Superintendencia del Medio Ambiente  
Gobierno de Chile

### INFORME DE FISCALIZACIÓN AMBIENTAL

#### PUERTO DE ANTOFAGASTA

DFZ-2014-2341-II-RCA-IA

| <b>Número de hecho constatado:</b> 4   | <b>Estación N°:</b> 9, 10. |

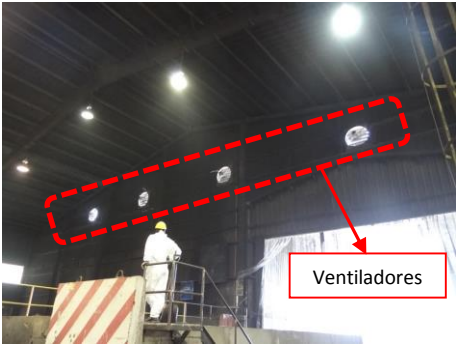
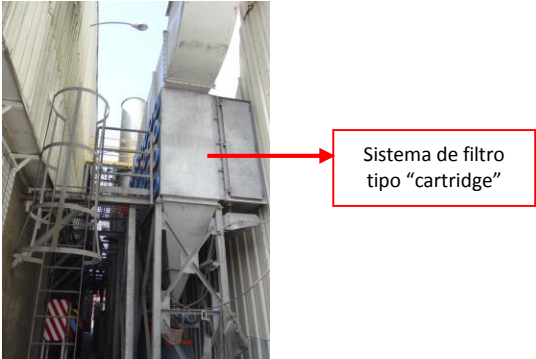
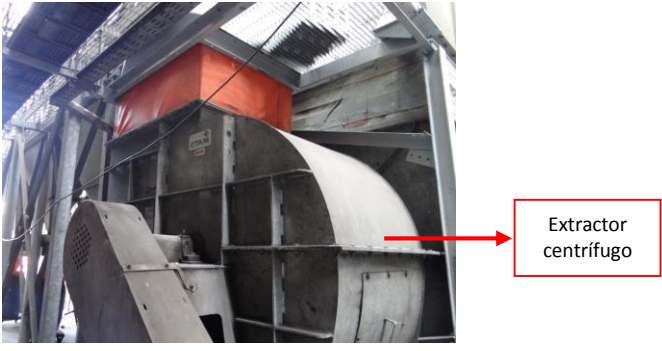
- a. El galpón "TEGM" cuenta con 4 equipos ventiladores de ingreso de aire, ubicados en la parte superior poniente del galpón, observándose a simple vista la operación de 2 de ellos, gracias al movimiento de cinta instalada que se movía por el ingreso de aire.

- b. En la pared oriente del galpón, existen instalados 2 sistemas de extracción forzada de aire, con dos ingresos cada uno. De acuerdo a lo informado por la Sra. Cortes habían sido cambiados hace 1 semana, y existía carta de consulta pertinencia presentada al SEA por dicho cambio.

- c. Se constató la existencia y operación de dos sistemas de captación y filtrado de material particulado proveniente del interior del galpón, ubicados al exterior de este, compuestos por 48 filtros de tipo "cartridge" cada uno, de acuerdo a lo informado por el Sr. Pablo Cortes, Gerente de Operaciones. Estos sistemas cuentan además con extractores centrífugos y tres buzones de descarga de polvo, hacia contenedores herméticos. Además cada cierto tiempo se escuchó ruidos semejantes a golpe de aire, que de acuerdo a lo indicado por el Sr. Cortes, eran provocados por el sistema autolimpiante de los filtros. El aire tratado por los filtros es emitido a la atmosfera mediante 2 chimeneas.

- g. En la Curva Ventilador RLS-1120 - 60 hp, se desprende que operando el equipo ventilador centrífugo a un rendimiento cercano al 80% y a un caudal de 65.000 m<sup>3</sup>/h, genera una presión total aproximada de 195 mmca (aprox. 7,68 pulgada de columna de agua).
